Ministero dell' Ambiente
e della Tutela del Territorio e del Mare
DIREZIONE GENERALE PER LA CRESCITA SOSTENIBILE
E LA QUALITA' DELLO SVILUPPO

Oggetto: [ID_VIP: 5252] Valutazione preliminare ai sensi dell'art. 6 comma 9 del D.Lgs. 152/2006 e ss.mm.ii. relativa alla Variante per la realizzazione di un tratto di metanodotto, in sostituzione di quello esistente, nella tratta "Canicattì – Calderari", del "Metanodotto GA.ME. B DN 1200 (48)". Proponente Snam Rete Gas S.p.A. Nota tecnica.

ID Documento: CreSS_05-3826_2020-0005

(fig. 1)

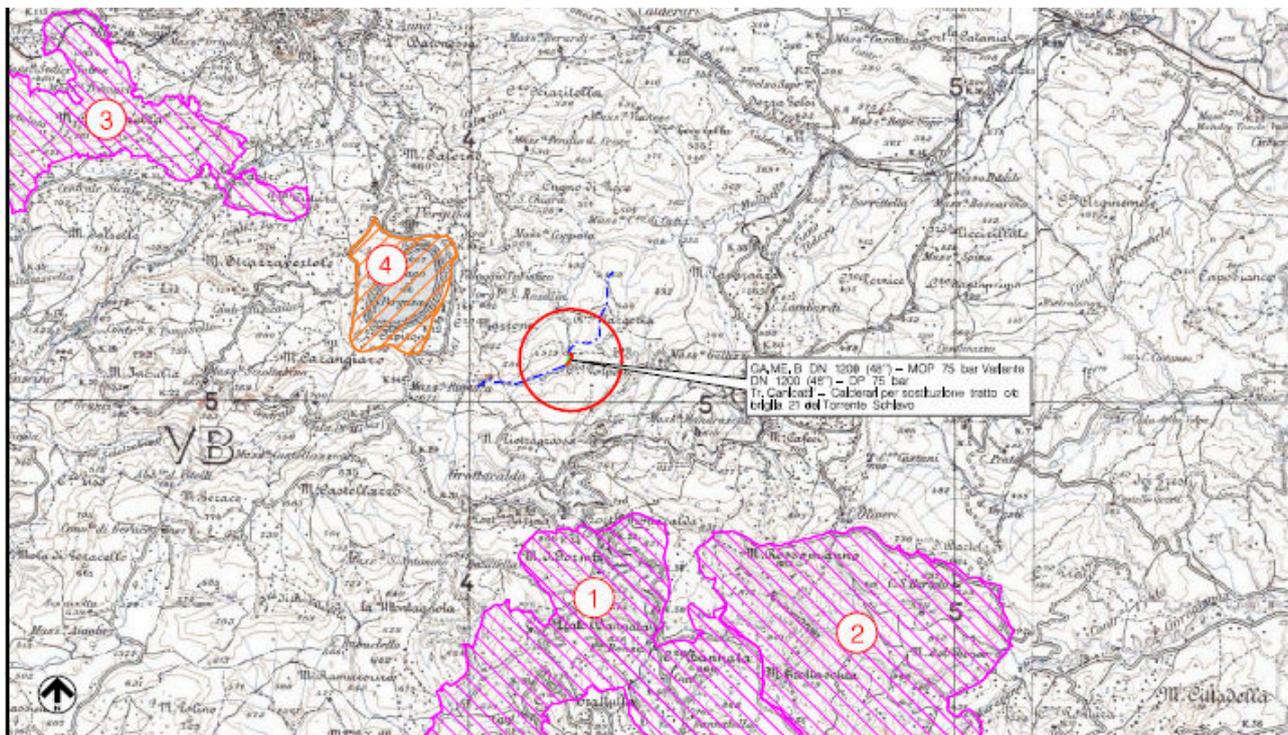
La scelta progettuale è stata dettata dall'esigenza di individuare un corridoio di passaggio che fosse posto ai margini dell'ambito boscato di eucalipti; inoltre, al fine di preservare la condotta da eventuali fenomeni evolutivi di erosione spondale si è previsto di interrirla di una profondità minima di 2 metri dal piano di campagna e di collocarla a una distanza minima di 25 metri dal Torrente Schiavo.

Gli interventi sia di realizzazione sia di dismissione delle condotte non ricadono in zone naturali protette, non vi sono inoltre interferenze, neppure indirette, con siti della Rete Natura 2000 in quanto dei tre SIC presenti in area vasta, ITA060012 *Boschi di Piazza Armerina*, ITA060010 *Vallone Rossomanno*, ITA0660013 *Serra di Monte Cannarella*, il più prossimo è posto ad oltre 3 km. La ZPS ITA60002 *Lago di Pergusa* invece è situata a poco meno di 3 km dal sito di intervento.
